PROGETTO DI FATTIBILITA' TECNICA ED ECONOMICA

LINEA POTENZA-METAPONTO

INTERVENTI DI VELOCIZZAZIONE NELLA TRATTA GRASSANO-BERNALDA

Riscontro alla richiesta di integrazioni della Commissione Tecnica PNRR-PNIEC nota prot. CTVA-3252 del 23/05/2022 e Riscontro alla richiesta di integrazioni del MIC – nota prot. 650-P del 13/04/2022

**Figura 0-1: Schema d'impianto del tipologico MA**

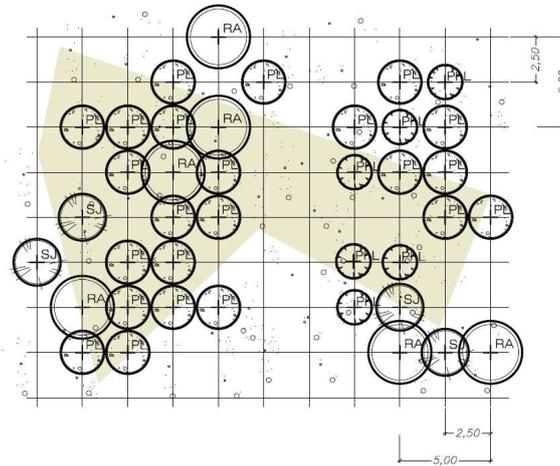
**1.2.a** si chiede pertanto di descrivere le azioni di dismissione previste e di indicare se sono previsti utilizzi futuri della linea dismessa per cui, nella documentazione presentata, viene indicato “un intervento di riqualificazione ambientale con sistemazione a verde”. Si richiede inoltre di fornire una descrizione del suddetto intervento di riqualificazione con sistemazione a verde in termine di entità delle superfici interessate, essenze impiegate, azioni di manutenzione previste, ecc..

Nei tratti in cui è presente una “sovrapposizione” parziale, tra i due corpi ferroviari (storico e di progetto) o nei casi in cui risultano in stretta prossimità, gli interventi di inserimento del nuovo tracciato, che vedono la messa a dimora di vegetazione arbustiva in macchie o fasce contigue all’infrastruttura, tengono conto della presenza del corpo (in alcuni casi smantellato o rimodellato) della linea storica, che risulta, a tutti gli effetti “inglobato” nell’intervento di sistemazione a verde. Per l’individuazione e di tali interventi si rimanda alle planimetrie di progetto delle opere a verde (codice IA9503R22N5IA0000001-002), mentre, di seguito, si riporta la descrizione del tipo di intervento (MA – Macchia arbustiva) e delle essenze impiegate:

La composizione del tipologico in questione fa riferimento alla macchia arbustiva a dominanza di lentisco con il corteggio di *Phillyrea latifolia*, *Rhamnus alaternus*, *Spartium junceum* e copertura arborea assente.

Il modulo elementare prevede una dimensione di 25x20 m per una superficie di 500 mq complessivi coperti al 30% a formare macchie irregolari di gruppi di lentisco con intercalate altre specie della macchia mediterranea a corollario; pertanto la superficie coperta è pari a 150 mq, considerando la copertura di un arbusto maturo pari a circa 3-4 mq, nel modulo si prevede la sistemazione di circa 38-40 esemplari.

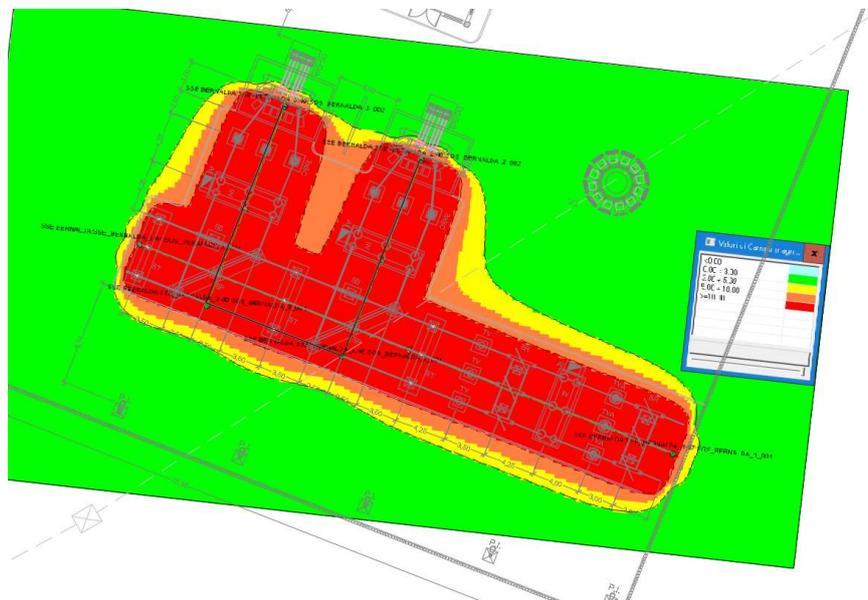
2.1.a l'integrazione della documentazione presentata con la caratterizzazione elettromagnetica dell'area della sottostazione elettrica AT/MT di Bernalda, dalla quale si possano evincere le zone limitate a 3 microTesla di induzione magnetica;

Nella seguente figura è riportato il calcolo del campo magnetico generato dagli impianti di SSE assumendo come valore di corrente il valore corrispondente alla portata termica dei trasformatori (106 A).

Come evidenziato le fasce di rispetto imposte dalla normativa isocampo 3 uT (zona gialla) e 10 uT (zona rossa) ricadono all'interno del perimetro di impianto.

**Fig 2: Linea a semplice binario (valori di campo in microT)**

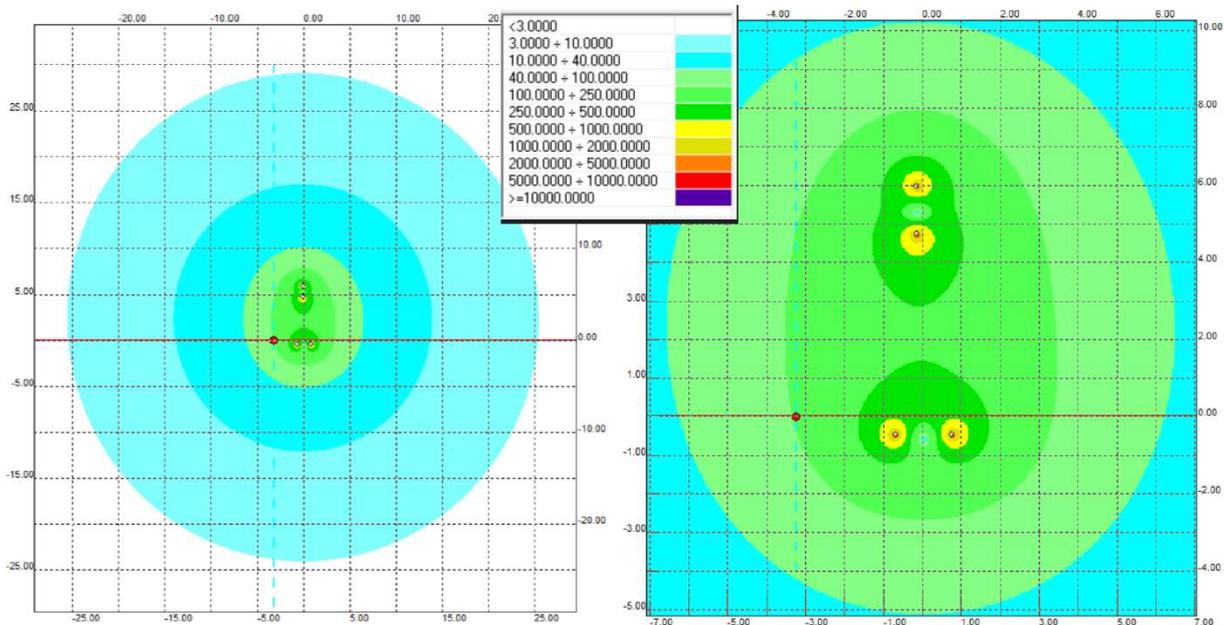
2.1.b ogni altra informazione relativa all'esposizione dei campi elettrici e magnetici sia da parte del personale ferroviario che da parte dell'utenza.

Nelle figure seguenti (Fig.2) sono evidenziati i calcoli di campo magnetico generato dagli impianti di linea di contatto.

Come si nota dalle figure allegate (Fig.2) i valori di campo magnetico suggeriti come limite dai riferimenti internazionali sono a poche decine di centimetri dai conduttori attraversati di corrente (linea elettrica aerea per la trazione ferroviaria e binari). Nessun recettore tutelato rientra all'interno di tale zona.

**Figura 5 – Tipologico barriera standard RFI H0 – Sezione con rampicante**

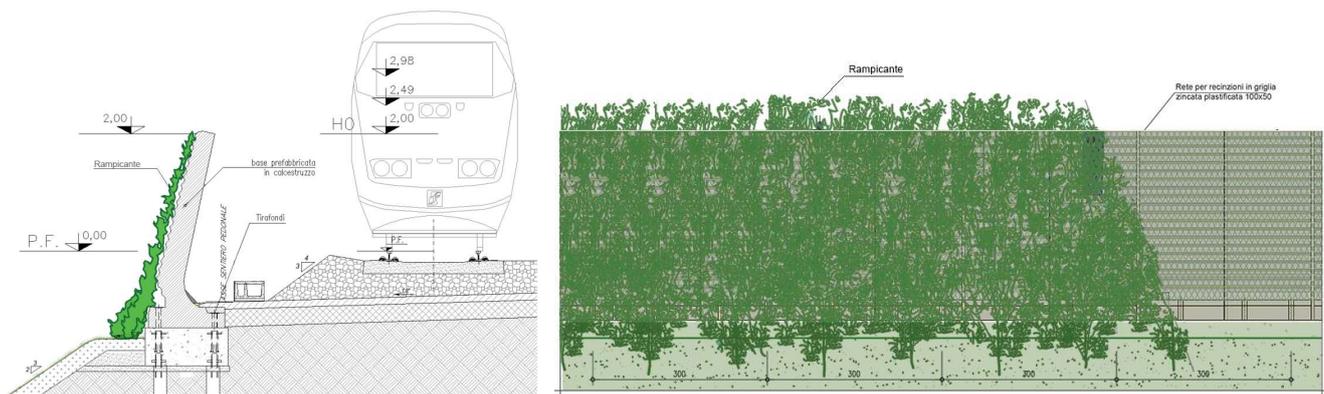
8.2 Con riferimento alle barriere antirumore, lo studio acustico riporta lo schema tipologico RFI che si intende adottare e la localizzazione di tali barriere.

Per quanto riguarda l'impatto visivo, si evidenzia che le barriere previste nel tratto oggetto di velocizzazione sono tutte di altezza ridotta (2 m dal piano del ferro). Il tipologico di barriera antirumore adottato è quello in cemento di altezza 2 m (RFI Standard H0).

In questa fase, al fine di realizzare una opportuna mascheratura "verde", si prevede di applicare, sul lato esterno delle barriere e lungo tutta la loro estensione, una griglia metallica atta a favorire l'adesione di rampicanti che saranno messi a dimora in testa al rilevato.
